DEFINITIEF PLAATSINGSPLAN AANVULLENDE LOCATIES ONDERGRONDSE RESTAFVALCONTAINERS KONINGSPLEIN E.O. IV (BUURT 44), SEGBROEK, DEN HAAG

- I. Nota van Antwoord; Plaatsen van ondergrondse restafvalcontainers in het stadsdeel Segbroek, buurt 44: Koningsplein e.o. IV, zoals toegevoegd in de bijlage vast te stellen;
- II. het definitieve plaatsingsplan IV Koningsplein e.o. (buurt 44) vast te stellen, waardoor het definitieve plaatsingsplan er thans uit komt te zien zoals opgenomen in de bijlage: "ORAC'S PROGRAM-MA; 44 Koningsplein e.o. (Segbroek); Het Definitief Plaatsingsplan IV";
- III. dat dit besluit in werking treedt op de dag na bekendmaking in het Gemeenteblad.

Den Haag, 15 juni 2021

Plattegrond

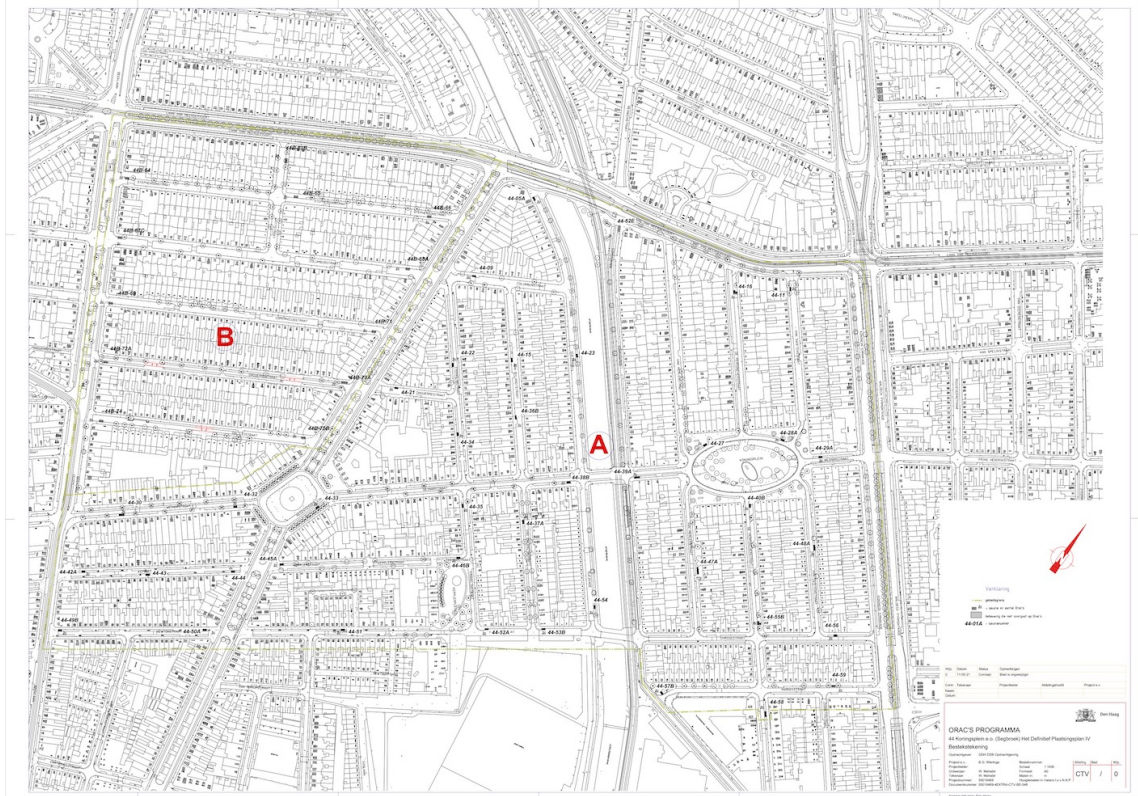
- Locatie 44B-63A schuift op naar de tuinmuur nabij de Wattstraat huisnummer 21. Deze verschuiving is mogelijk omdat de boom die daar staat verplaatst moet worden in verband met het legen van de containers. De verlenging van de loopafstand die daardoor ontstaat is slechts gering. Deze wijziging is aangeduid met locatienummer 44B-63B.

- Locatie 44B-67D wordt verplaatst naar de overkant van de straat. De locatie voor de blinde muur biedt voldoende ruimte aan twee containers met voldoende capaciteit voor het aantal huishoudens dat er gebruik van zal maken. Deze wijziging is aangeduid met locatienummer 44B-67C.

- Locatie 44B-68 wordt verplaatst naar de blinde muur naast de Columbusstraat met huisnummer 33. De locatie voor de blinde muur is binnen de randvoorwaarden een geschikte locatie mede in verband met een betere verdeling van de loopafstanden. Deze wijziging is aangeduid met locatienummer 44B-68A.

- Locatie 44B-72 wordt verplaatst naar het begin van de straat in verband met een betere verdeling van de capaciteit van de containers. Deze locatie heeft met twee containers voldoende capaciteit voor de huishoudens die er gebruik van gaan maken. De wijziging is aangeduid met locatienummer 44B-72A.

- Locatie 44B-73 wordt verplaatst naar het begin van de straat naast het hoekhuis op de Regentesselaan met huisnummer 91. Deze locatie voor een blinde muur is een verbetering van het plan. Deze wijziging is aangeduid met locatienummer 44B-73A.

- Locatie 44B-75 wordt verplaatst naar het begin van de straat naast de apotheek. Deze locatie voor een blinde muur is een verbetering van het plan. Deze wijziging is aangeduid met locatienummer 44B-75B.
